改善箇所説明図

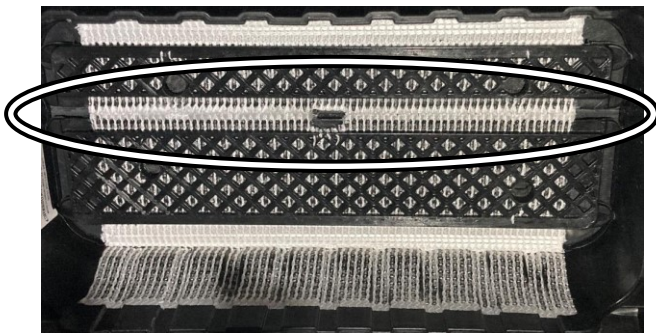
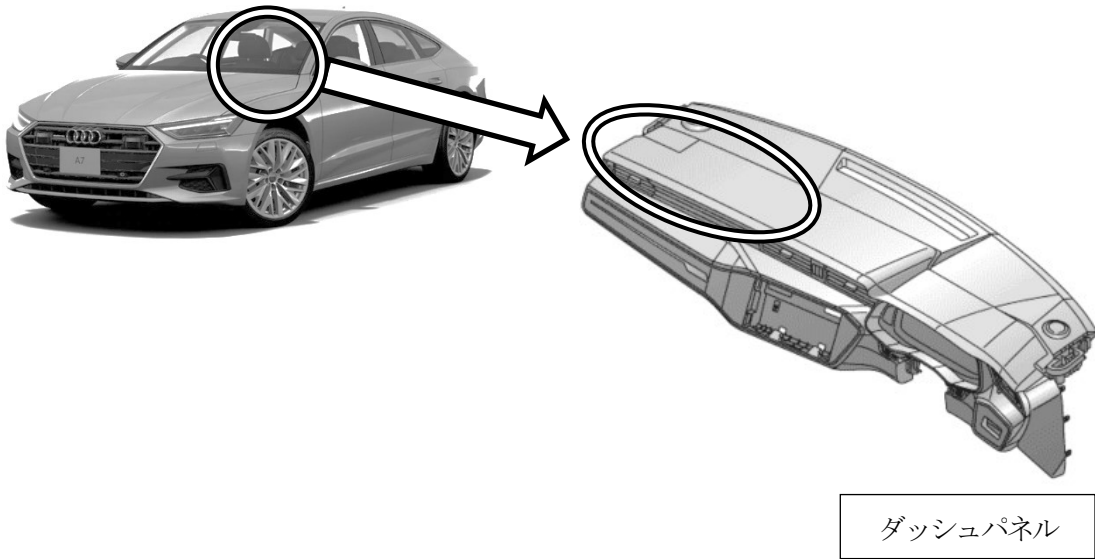
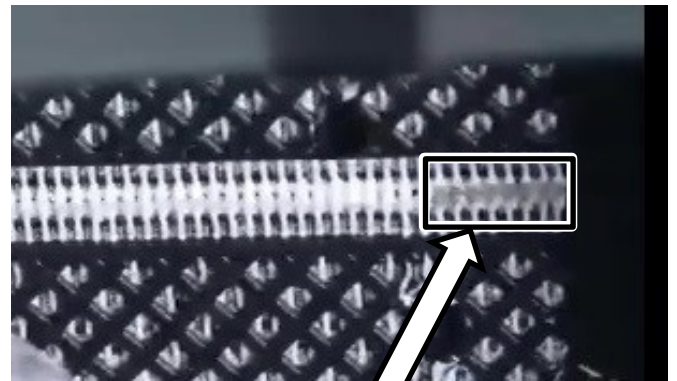
助手席エアバッグ開口部(ダッシュパネルの下側)

加工不良箇所

基準不適合発生箇所

ダッシュパネルにおいて、製造工程が不適切なため、助手席エアバッグの開口部が正しく加工されていないものがある。そのため、衝突時にエアバッグが完全に展開せず、最悪の場合、乗員が過度の負傷を負うおそれがある。

改善の内容

全車両、ダッシュパネルの助手席エアバッグの開口部を点検し、不具合品が組み付けられている場合は、修正作業を行う。
